znak sprawy: MOS.W.261.1.2016

Dotyczy: przetargu nieograniczonego pn.: „Modernizacja i rozbudowa obiektu Międzyszkolnego Ośrodka Sportowego Kraków „Wschód”.

Międzyszkolny Ośrodek Sportowy Kraków „Wschód”, działając na podstawie art. 38 ustawy z dnia 29 stycznia 2004 r. – Prawo zamówień publicznych (t.j. Dz. U. z 2015 roku, poz. 2164 z późn. zm.) udziela odpowiedzi na następujące pytanie:

Rys. 1 – Przekrój podłogi sportowej

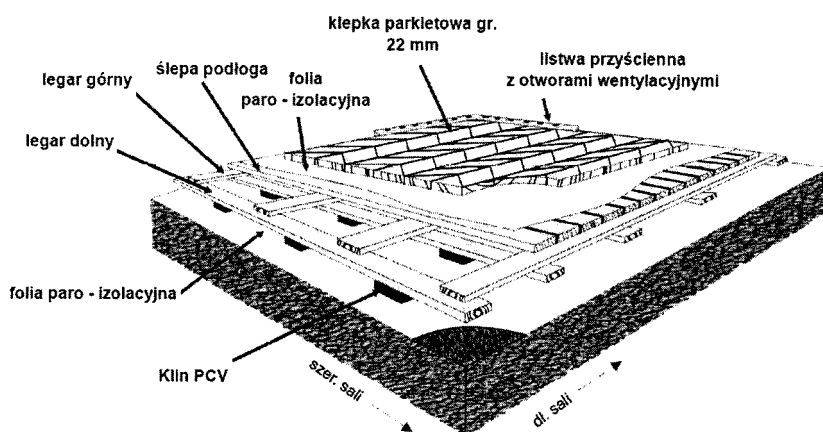
Czy Zamawiający wyraża zgodę na zastosowanie certyfikowanej, systemowej podłogi np. ARIM SPORT 2.S. zgodnej z normą PN 14904:2009 we wszystkich 13 parametrach. Pragniemy zaprezentować Państwu systemową podłogę ARIM Sport / 2.S. z nawierzchnią z parkietu dębowego, jako produktu równoważnego do projektowanego, z prośbą o dopuszczenie do realizacji. Poniżej przekrój podłogi.

Podłoga ta posiadają badania wszystkich 13-tu parametrów wymaganych przez normę PN-EN 14904 : 2009 i oznaczenie **CE**. Podłoga została przebadana pod kątem:

Zamawiający wyraża zgodę na zastosowanie certyfikowanej, systemowej podłogi np. ARIM SPORT 2.S. pod warunkiem zgodności z normą PN 14904:2009. Zgodnie z art. 30 ust. 5 ustawy Pzp, Wykonawca, który powołuje się na rozwiązania równoważne opisanym przez Zamawiającego, jest zobowiązany wykazać, że oferowane przez niego dostawy, usługi lub roboty budowlane spełniają wymagania Zamawiającego.
